Модель	Код модели	Год модели
ACCORD CROSSTOUR	TF2	11

Дата выпуска
23-01-14Автор
Отдел Тех.обслуживания
Хонда Мотор РУС

Обновление: Crosstour: код защиты аудиосистемы **Только Россия**

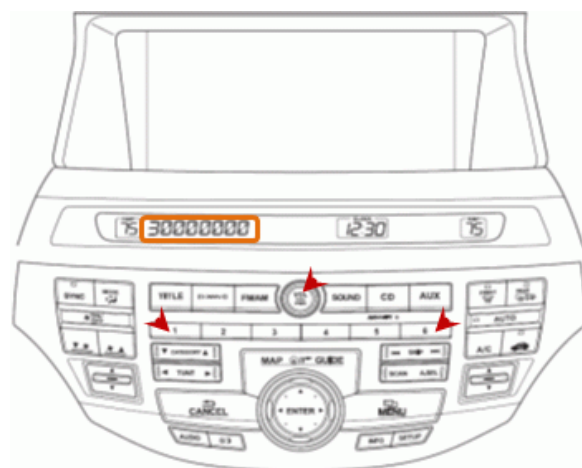
1.Вставьте ключ и поверните его в положение IGN II,

выключите радио.

2. Нажав и удерживая кнопки "1" и "6", нажмите кнопку питания

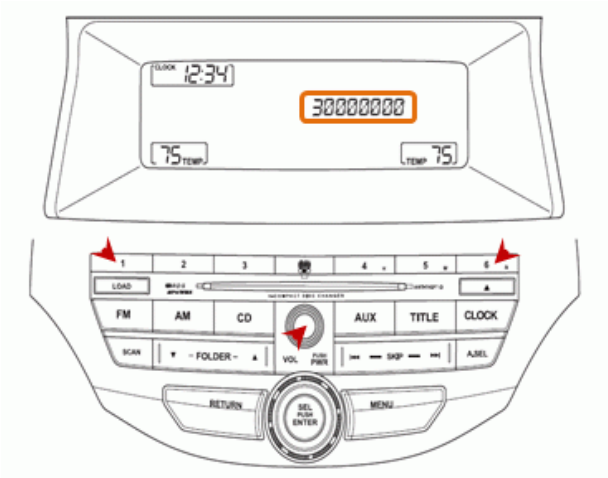
3. На дисплее вы увидите серийный номер аудиосистемы.

4. Сравните серийный номер с первым исправным номером.

Если менее (<) 30000252 или отображается сообщение "S/N NO CODE" ("НЕТ СЕРИЙНОГО КОДА").

-> Замените систему в соответствии с инструкциями в руководстве по ремонту.

Если больше или равен (=>) 30000252.

-> Система в порядке, замена не требуется.
